## 改善箇所説明図

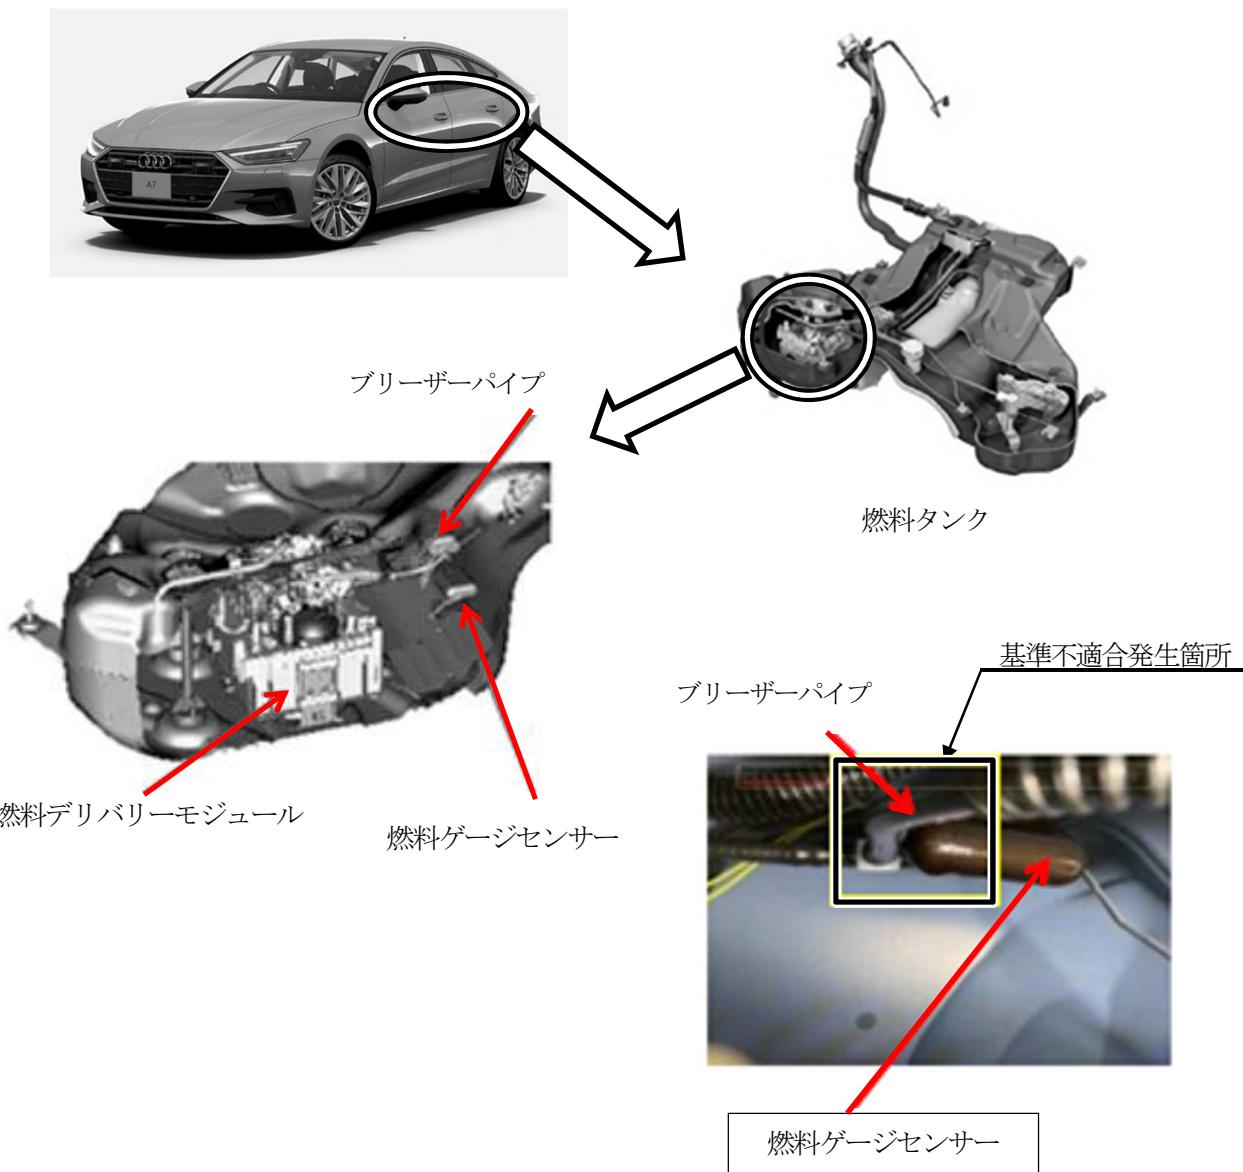
燃料デリバリーモジュールにおいて、燃料ゲージセンサーとブリーザーパイプとの間隔が不適切なため、燃料ゲージセンサーが当該パイプに引っかかることがある。そのため、実際の燃料量と燃料計の指示値が一致せず、燃料が多く表示され、そのままの状態で走行を続けると、燃料切れにより走行不能となるおそれがある。

全車両、燃料ゲージセンサーを対策品と交換する。なお、対策品の準備には時間要するため、準備ができ次第、部品交換を改めて案内する。
